ABBAYE NOTRE-DAME DE SAINT-REMY, 8
B - 5580 ROCHEFORT

REMARQUES TECHNIQUES SUR LA DEMANDE DE PERMIS UNIQUE

de la SA Lhoist de septembre 2016 intitulé : Création et mise en service de prises d'eau souterraine, de piézomètres et pose de conduites d'eau en vue de réaliser une campagne d'essais de pompage limitée dans le temps, destinée à valider les conclusions de l'étude hydrogéologique des aquifères du plateau du Gerny.

Par l'Abbaye Notre-Dame de Saint-Rémy de Rochefort

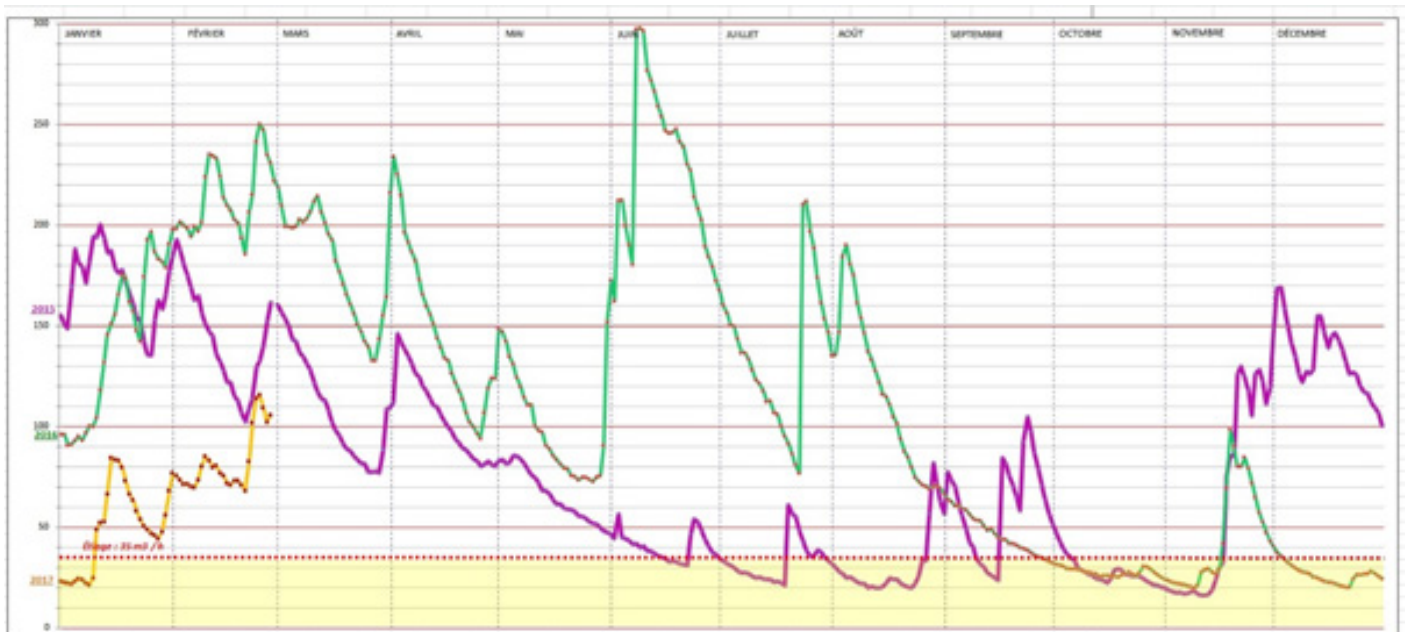
Pour rappel, le mécanisme, très hypothétique faut-il le signaler aussi, qui avait été émis dans le rapport de l'étude Tridaine, afin de réduire les teneurs en sulfates dans l'eau pompée dans la lentille du Lion, était basé sur une inversion de gradient hydraulique entre Lion et Arche, et non sur un mélange d'eau. Le forage Arche a lui seul, et surtout vu l'imprévisibilité de sa productivité, ne peut certainement pas créer l'inversion de gradient imaginée (et ce n'est d'ailleurs pas suggéré dans la demande). Les perméabilités actuellement connues de la lentille de l'Arche ne le permettent pas.

Si nous prenons en compte la perméabilité mesurée dans la lentille de l'Arche, nous avons des valeurs comprises entre $5 \cdot 10^{-7}$ et $3 \cdot 10^{-9}$. En clair, cela veut dire que c'est très imperméable et que ces puits ne donnent quasiment pas d'eau. Le puits JTR17 n'a quant à lui pas été testé à plus de $13,5 \text{ m}^3/\text{h}$.
